改善箇所説明図

エンジン制御コンピュータ

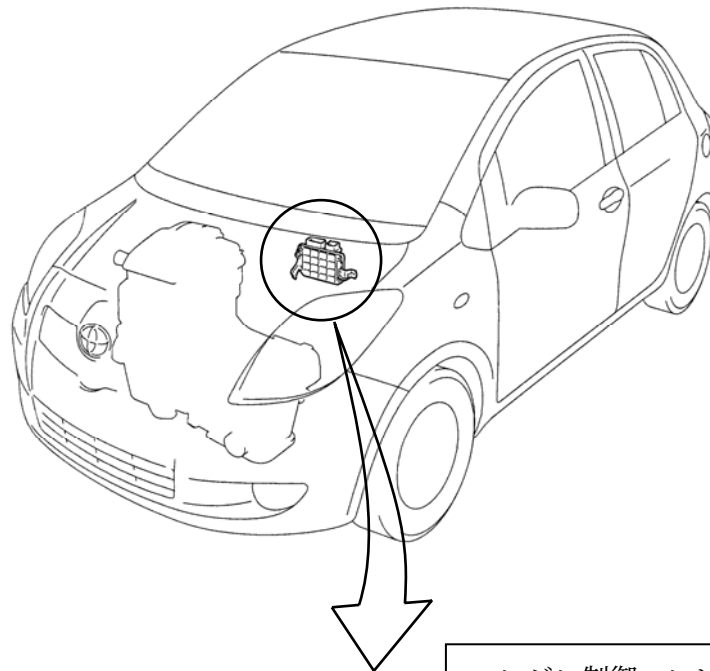
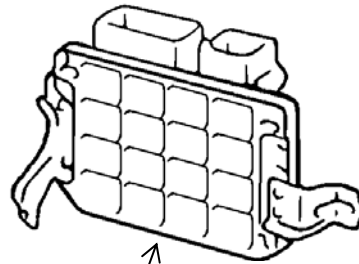
基準不適合発生箇所

エンジン制御コンピュータ内部の I C (集積回路) 保護が不適切なため、ワイパ操作時に発生する電気ノイズの影響により I C が損傷することがある。
そのため、始動システムの制御が不十分となり、スタータが回転し続けたりエンストし再始動できなくなる。又は、制動灯が点灯したままになるおそれがある。

改善の内容

全車両、エンジン制御コンピュータ内部の I C の保護回路を追加した対策品と交換する。

識別：改善済車両にはエンジンルーム左側のボデーパネル上面（サスペンション取付部車両前側）に黄色ペイントを塗布する。
